浦添市消防本部 防火シャッター修繕業務仕様書

調査結果報告書

**浦添市消防本部
建築基準法12条定期点検報告書
(防火設備)
完了報告書**

No.2

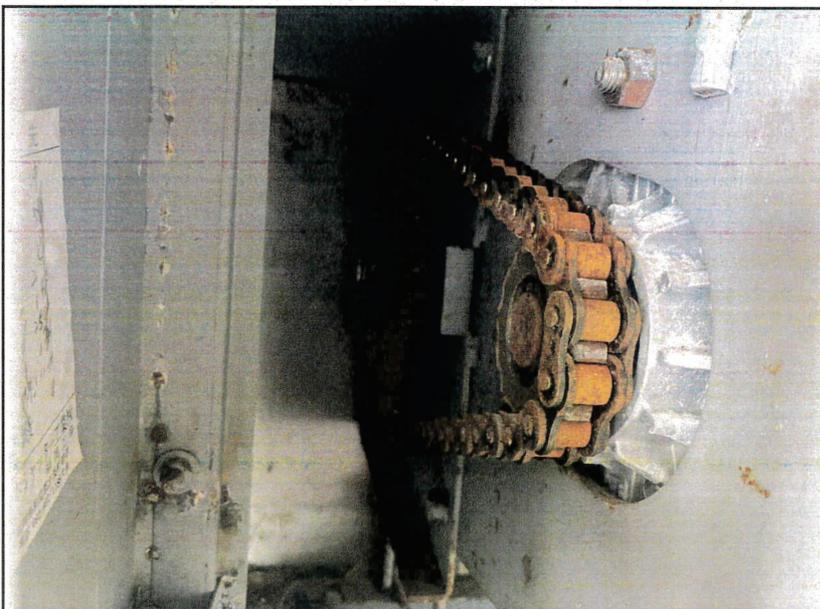
部位：開閉機
電動でシャッターを動作させる
部品になります。
現在手動でも電動でも動作を
致しません。

No.4

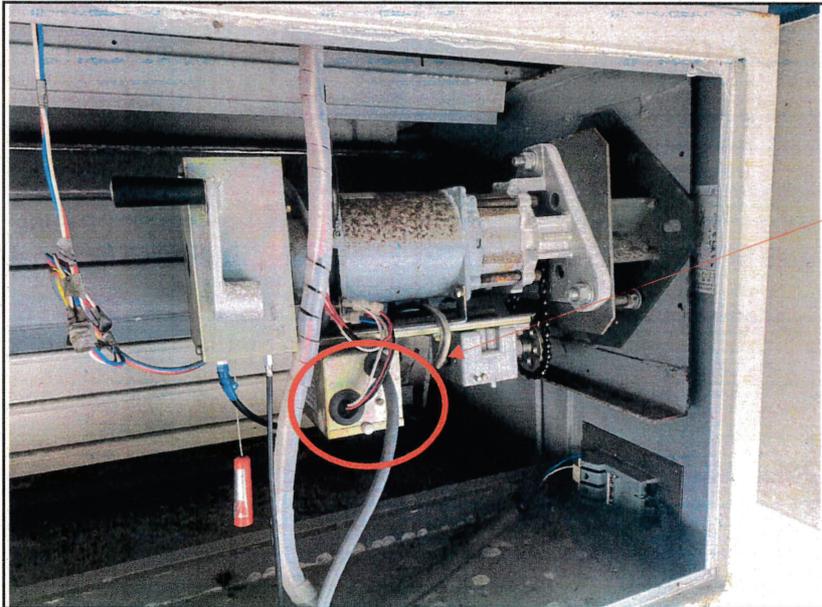
部位：開閉機、自動閉鎖装置
開閉機は作動を確認しております。耐久年数を超過しており安全に使用するには交換をお勧めしております。

火災時に自動で下がる部品が故障しており緊急時に作動しません。

No.7

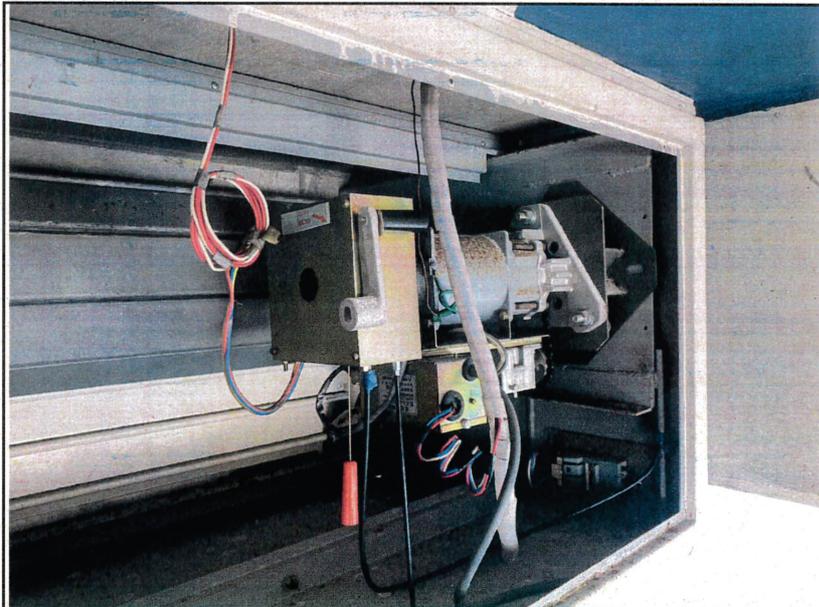
右側は人の出入りが有るため
危害防止装置の設置が必要で
す。

No.9

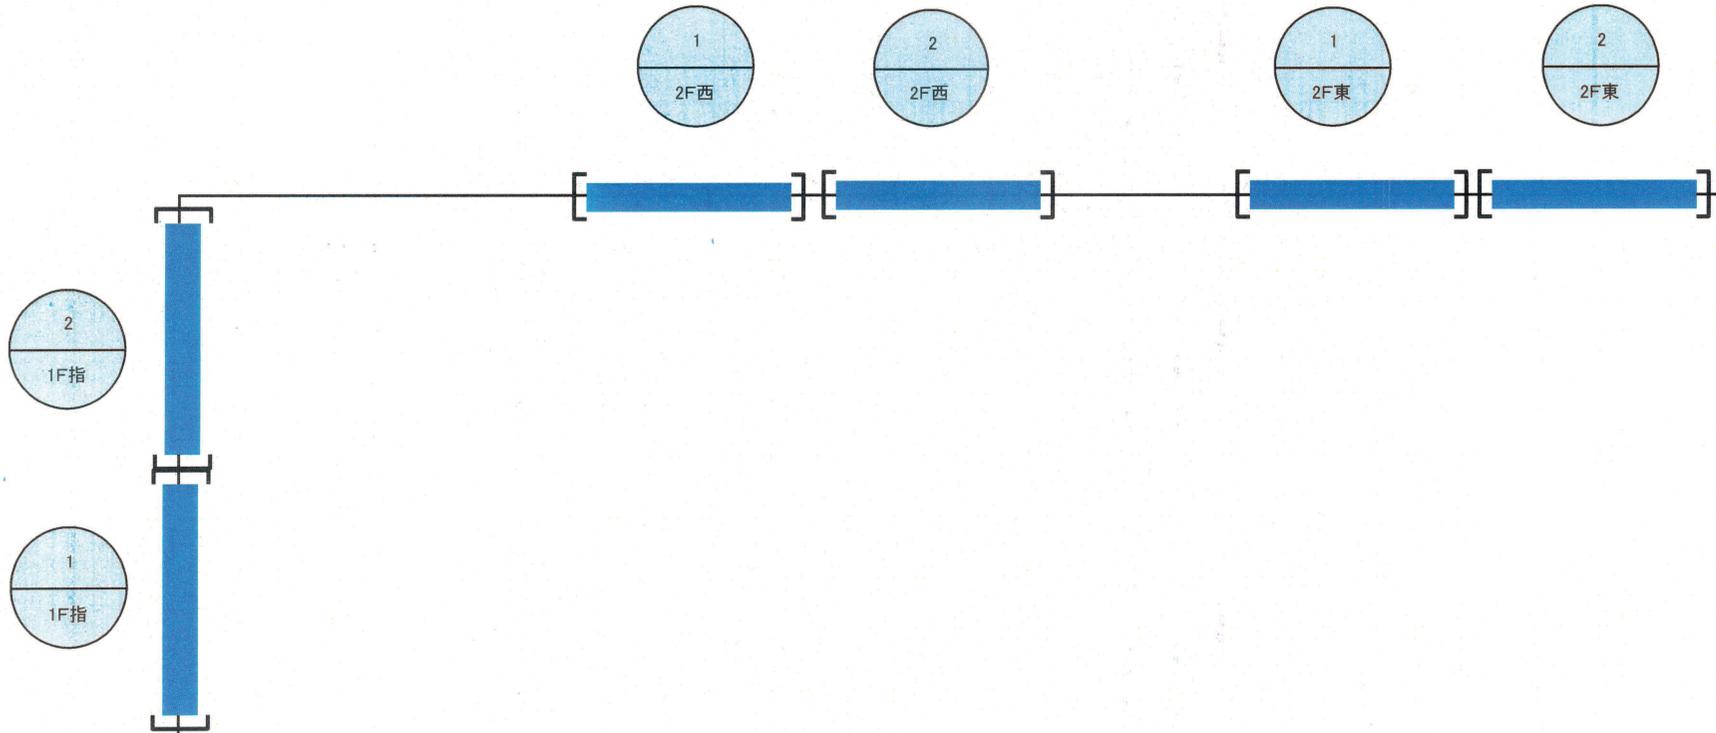
開閉機(モーター)とシャフトを
連結し駆動させる部品になりま
す。劣化により錆が発生してお
ります。耐久年数を超過してお
り交換をお勧めします。
